**Stellungnahme
zu den Fachbeiträgen Fluglärm 02.110 und
Zusammenfassende Lärmdarstellung 02.160
und zum UVE Variantenvergleich Fluglärm 04.110
der Firma Ingenieurbüro Neukirchen ZT-GmbH,**

erstellt unter Mitwirkung von Dr. Brigitte Buschbeck (Physikerin),
Johanna Aschenbrenner-Faltl, einem Sachverständigen,
sowie Ingenieurkonsulent für Biologie m.r.B. Dr. Johann Hinteregger

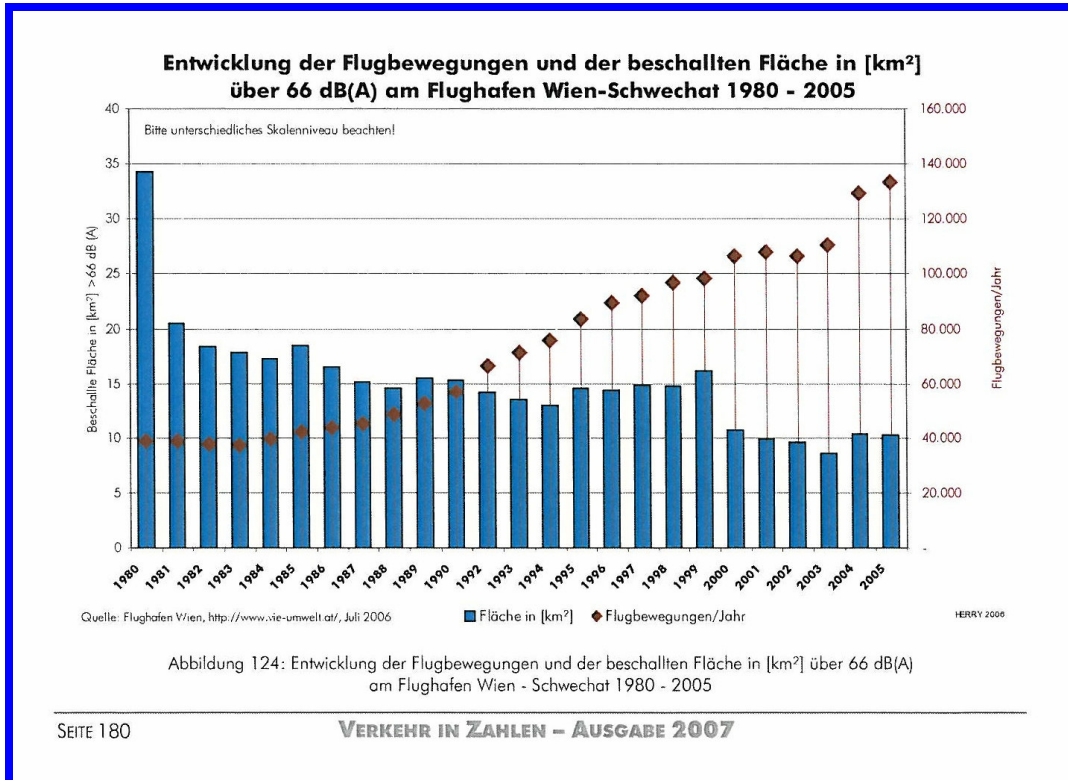
**) Zitat aus UVE FB Lärm (02.110) 2.4.2, Seite 26:*

“Erforderliche Grundlagen für die Berechnung der Lärmzonen mit INM wurden in Arbeitsgruppen des Mediationsverfahrens unter Bereitstellung der flugbetrieblichen Daten des Flughafenbetreibers FWAG, der Entwicklung der Flugrouten durch die ACG und Einbeziehung der Airlines und der am Mediationsverfahren beteiligten betroffenen Gemeinden erarbeitet.“

Die Mediationsergebnisse (Privatvertrag lediglich zwischen den Unterzeichnern) sind in der UVP nicht zu berücksichtigen.

Begründung: Von der Mediation wurden bei weitem nicht alle Personen erfasst, die in der UVP Parteistellung haben. Die Unterzeichner des Mediationsvertrages (Privatvertrag) für die Gemeinden (Bürgermeister) haben die betroffenen Einzelpersonen und Grundeigentümer in der Mediation nicht vertreten, da sie von diesen nicht bevollmächtigt waren, und konnten in der Mediation daher nur für sich und ihre eigenen Grundstücke zustimmen.

Herausg. BMVIT, 2007; Verkehrszahlen jeweils verkehrsreichsten 6 Monate

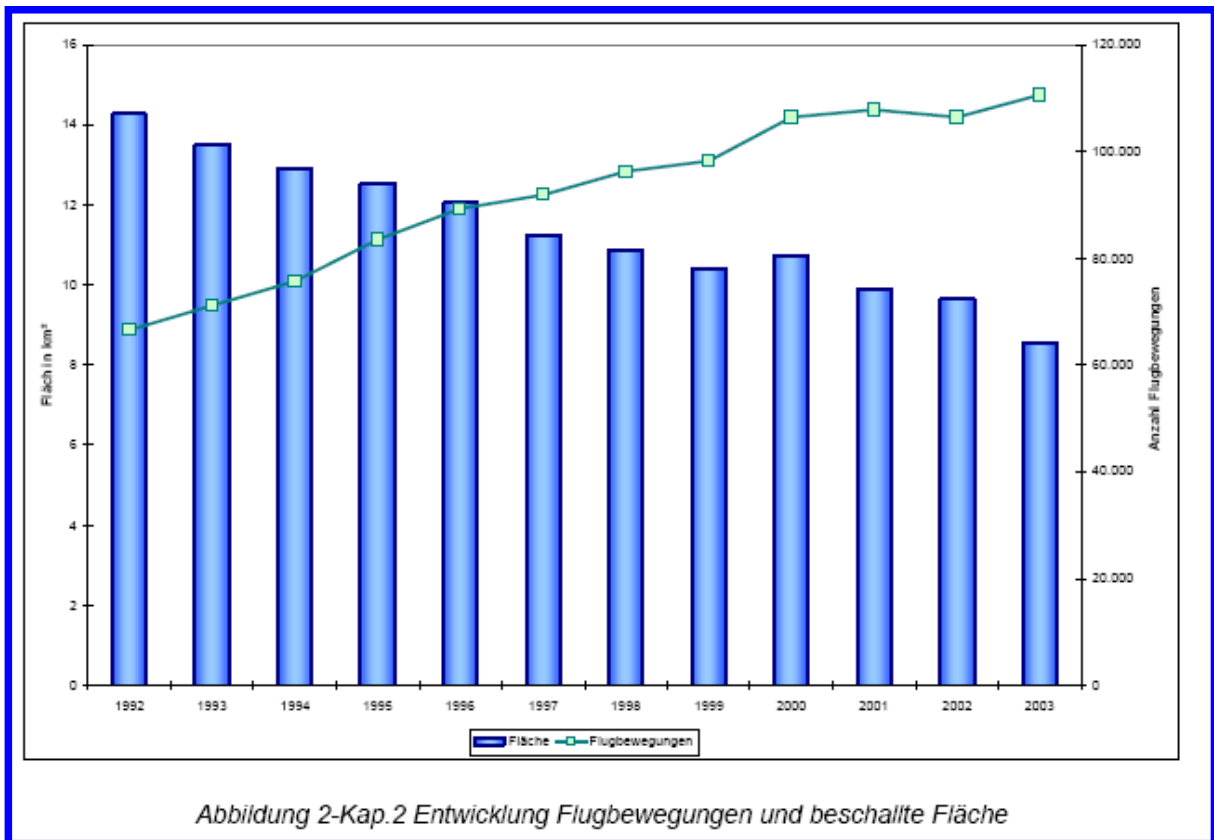
a.) Die Darstellung der beschallten Flächen über 66dB(A) in FB02.110, in Kap. 2.2, Seite 11, weicht von der Darstellung des BMVIT² ab.

Die Lärmzonen/Lärmflächen-Darstellung im FB 02.110 ist unrichtig

Diese Grafik zeigt ein plötzliches, unerklärliches Absinken der Lärmflächen ab dem Jahr 2000.

Und just ab 2000 ist die Darstellung der beschallten Flächen ident mit der Darstellung der Lärmzonen in der UVE, während die Daten davor große Differenzen aufweisen (z.B. im Jahr 1999 16,16 km² in der BMVIT-Statistik hingegen 10,43 km² im UVE-Fachbeitrag Fluglärm).

Da vor dem Jahr 2000 die Grafiken in der UVE gegenüber denen des Bundesministeriums für Verkehr so stark differieren, ist davon auszugehen, dass die Darstellung der UVE-Lärmflächen nachträglich verändert wurden, damit sie zu jenen ab dem Jahr 2000 dargestellten „passt“.

Eine Darstellung wird gefordert auf Grund welcher Daten und Berechnungsmethoden bis 1999 die Grafik des BMVIT erstellt wurde und auf Grund welcher Daten und Berechnungsmethoden ab 2000 die weitere Grafik des BMVIT erstellt wurde.

Zu fordern ist im Besonderen die Erstellung neuer Lärmflächen- und Lärmzonenberechnungen durch unabhängige akkreditierte Sachverständige ab dem Jahr 1998 bis heute.

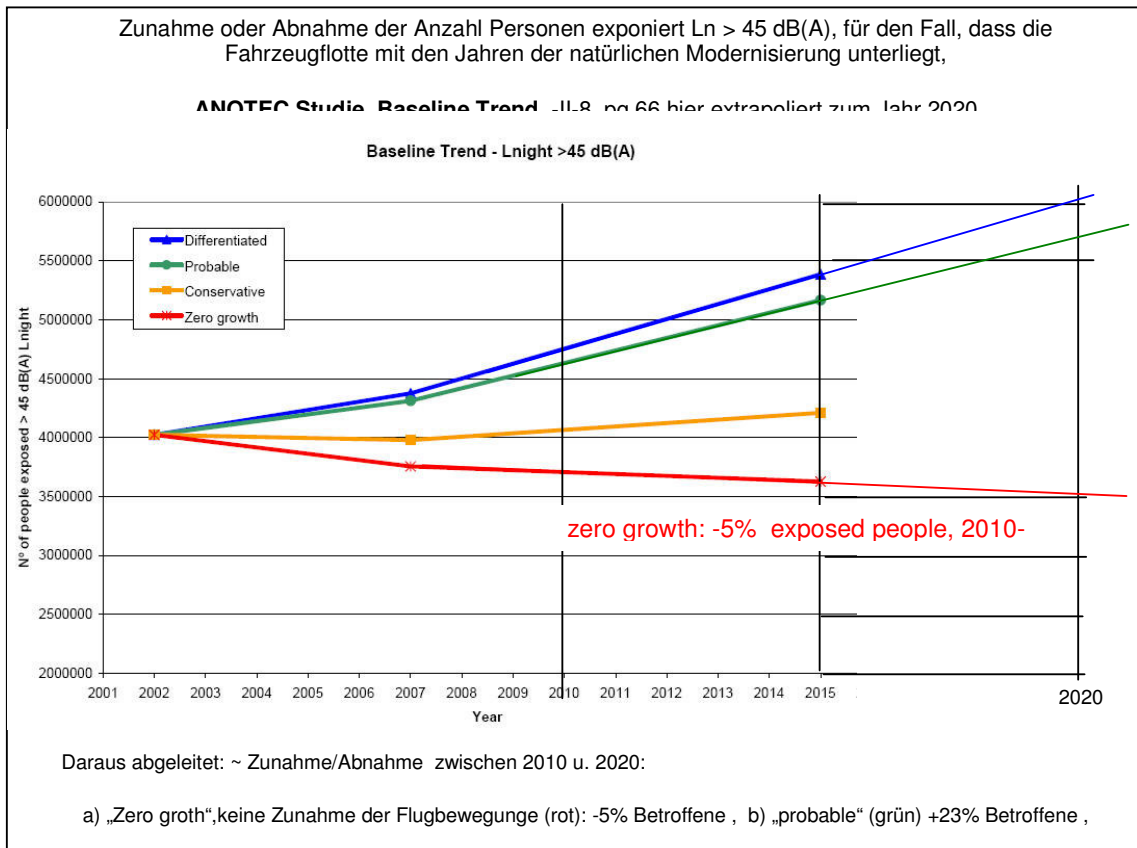
2. Dem gegenüber steht eine Prognose in der ANOTEC Studie(2003) für eine Mittelung über 50 Europäische Flughäfen (Schwechat ist auch dabei) :

Bei Null-Wachstum der Flugbewegungen beträgt die voraussichtliche Reduktion der Betroffenen aufgrund der Flottenmodernisierung nur etwa 5% (!!!)

(rote Linie in unteren Graphik, extrapoliert nach 2020)

Bei einem wahrscheinlichen (oder „differential“) Wachstum der Flugbewegungen ~3-4% jährlich, beträgt die voraussichtliche Zunahme der Betroffenen trotz der natürlichen Flottenmodernisierung etwa **+23% bis 28% (!!!)** (grüne Linie – blaue Linie in obiger Graphik, extrapoliert nach 2020)

Es wird daher eine Ergänzung gemäß §5 des UVP-Gesetzes, mit Aufklärung der oben angesprochenen Widersprüche beziehungsweise mit einer Richtigstellung der Berechnungen, gefordert und eine objektiven Prüfung

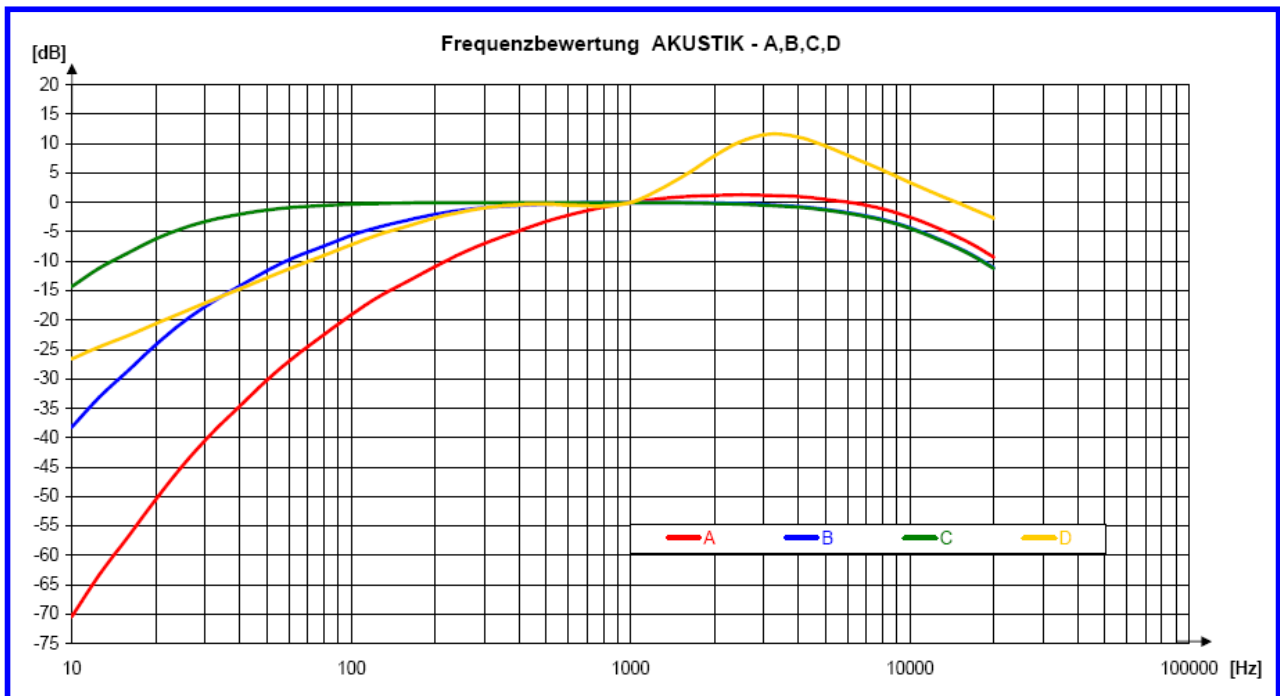
v.) Pegelwerte (bei Einzelereignissen) sind nur bedingt aussagefähig da A-bewertet.

Rechtsgrundlage? Eine Begründung wird gefordert.

Die A- Bewertung ist in Frage zu stellen, da sie nicht im gesamten Pegelbereich aussagekräftig ist (z.B. ab 60 dB / B- Bewertung, ab 80 dB / C- Bewertung besser geeignet). Solche Schalldruckpegel sind z.B. in Zwölfaxing durchaus zu messen.
